9180 Elektrolyt-Analyzer – Auf der Anzeige des Systems zeigt der Pfeil bei Calcium-Ergebnissen in die falsche Richtung

Produktname	9180 Elektrolyt-Analyzer
System	9180 Elektrolyt-Analyzer
GMMI/Teile-Nr. Gerätekenung	9180 Elektrolyt-Analyzer / 03157334001
Produktions-ID (Produktname/Produktcode)	03157334001
SW-Version	Alle Versionen
Art der Maßnahme	Korrekturmaßnahme im Feld

FSN-CPS-2020-014: 9180 Elektrolyt-Analyzer – Auf der Anzeige des Systems zeigt der Pfeil bei Calcium-Ergebnissen in die falsche Richtung

Abbildung 1

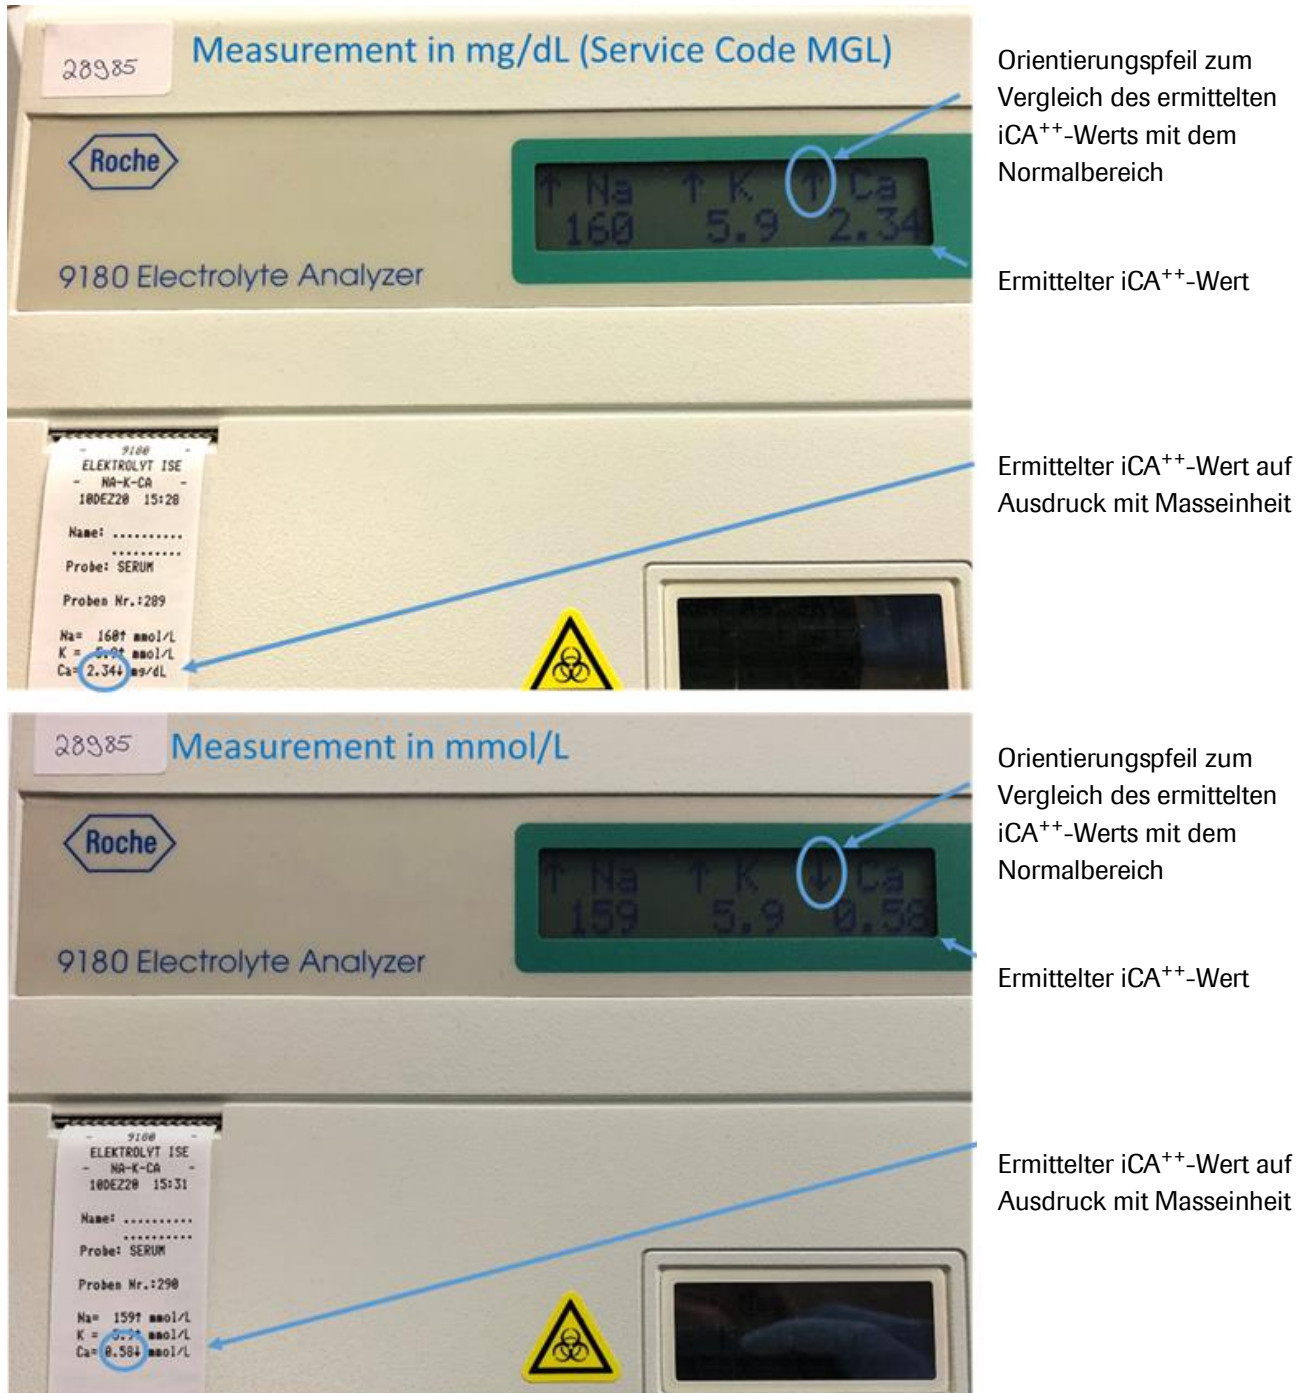
Im Zuge interner Verifizierungsstudien wurde das folgende mögliche Szenario beobachtet: Wenn die Einheit für iCa^{++} auf „mg/dl“ gesetzt wurde (und der Service-Code MGL konfiguriert ist) und ein gemessener iCa^{++} -Wert unterhalb des Normalbereichs liegt, wird auf der Anzeige anstelle eines Abwärtspfeils ein Aufwärtspfeil angezeigt; dies geschieht unabhängig von der Seriennummer oder der Softwareversion des Geräts.

Das angezeigte numerische Ergebnis ist korrekt, und auf dem Ausdruck werden sowohl das Ergebnis als auch der Pfeil richtig angegeben.

Nur der Parameter iCa^{++} ist betroffen.

Stellen Sie sicher, dass die iCa^{++} -Werte in mmol/l und nicht in mg/dl ausgegeben werden oder wenden Sie sich an den Kundendienst von Roche Diagnostics.

Wenn die Einheit für iCa^{++} auf „mg/dl“ eingestellt ist (und der Service-Code MGL konfiguriert ist), kann in dem Fall, dass der gemessene iCa^{++} -Wert unter dem Normalbereich liegt, der Pfeil auf der Anzeige in die falsche Richtung zeigen.

Wenn Sie für den iCa^{++} -Wert die Einheit mg/dl verwenden, orientieren Sie sich immer an den Pfeilen auf dem Ausdruck und nicht an denen auf der Anzeige.
